改善箇所説明図

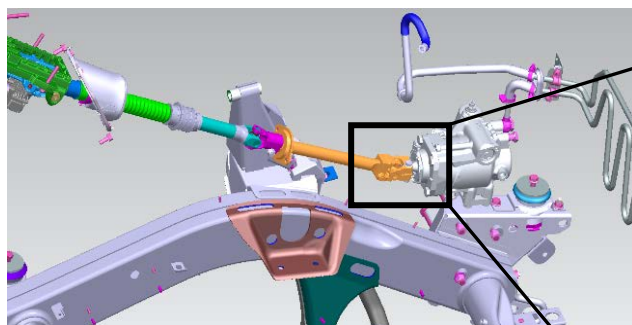
基準不適合箇所

ステアリングカップリング

ステアリングシャフトとステアリングギヤボックスを繋ぐ継手部品（ステアリングカップリング）において、継手部品のナットを締め付けるトルクが不足しているため、すべ切りや低速での切り返し時に継手部品が摩耗することがある。そのため、そのままの状態で使用を続けると、摩耗が進行してハンドル操作をステアリングギヤボックスに伝えることができず、最悪の場合、かじ取り操作ができなくなるおそれがある。

全車両、ステアリングカップリングを新品に交換し、正しい締め付けトルクで固定する。

識別 : ステアリングカップリングに青色ペイントを塗布する。
